女川原子力発電所保安規定審査資料	
資料番号	保-0009
提出年月日	2022年11月16日

女川原子力発電所2号炉

原子炉施設保安規定変更に係る説明資料
(添付1-1 先行BWRプラントとの比較表)

2022年11月
東北電力株式会社

(8) 最長許容炉心露出時間：下図のとおり

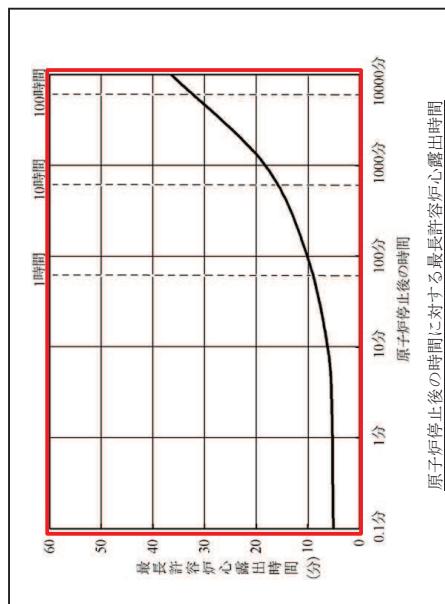
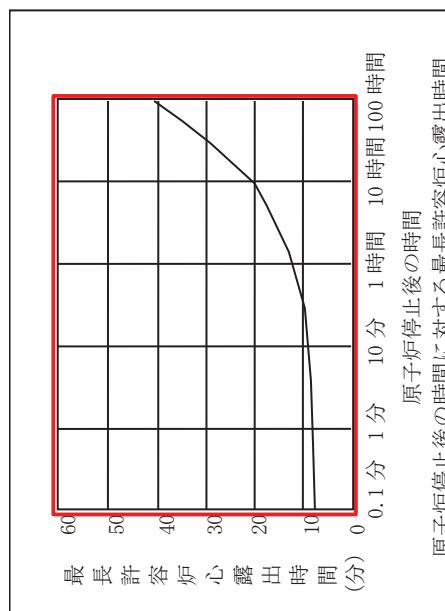
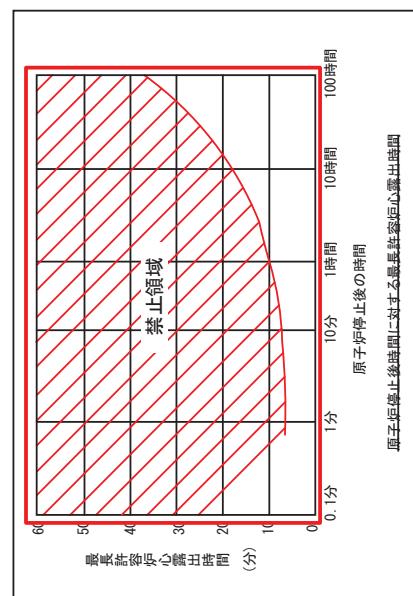
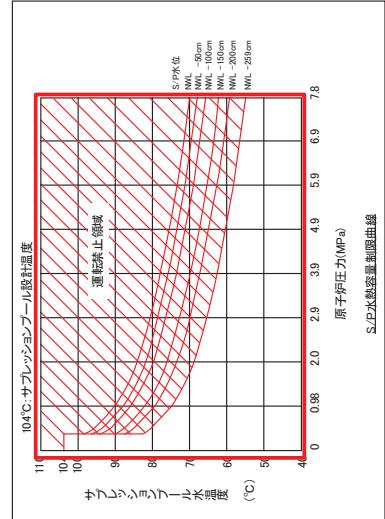
【柏崎】
 ・設備の相違

【女川】
 ・燃料型式の変更
 に伴う変更
 ・設備の相違

【柏崎】
 ・設備の相違

【柏崎】
 ・設備の相違

(10) サブレッシュショントール熱容量制限図：下図のとおり

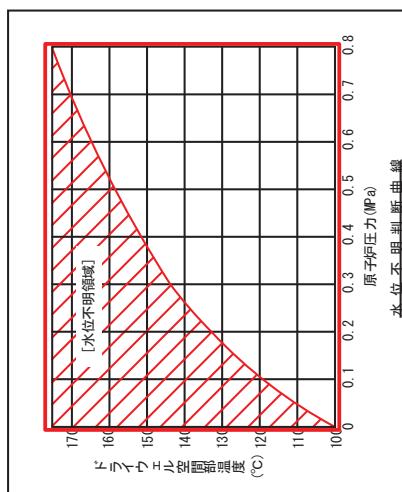
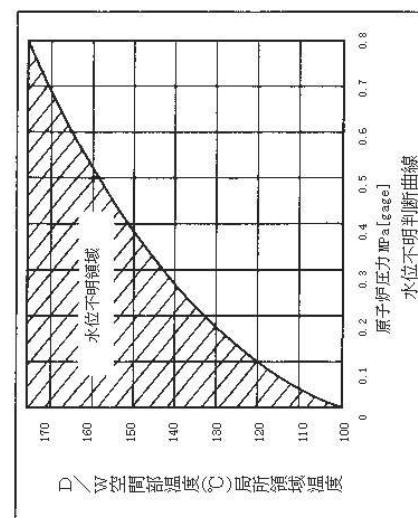
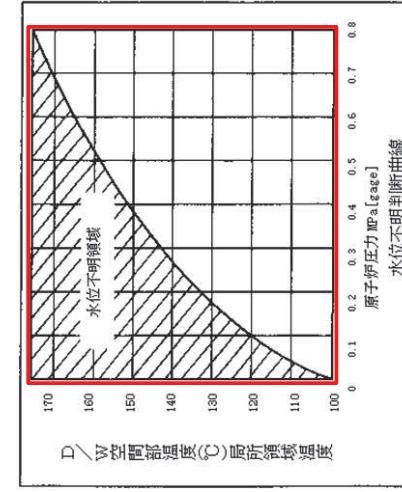
- 【柏崎】
・設備の相違
【女川】
・格納容器設計圧力：基準の明確化
・D/Wアライ起動圧力：運用の変更
・急速減圧時必要最小弁数：評価結果による変更
・温度警報設定点：記載の適正化
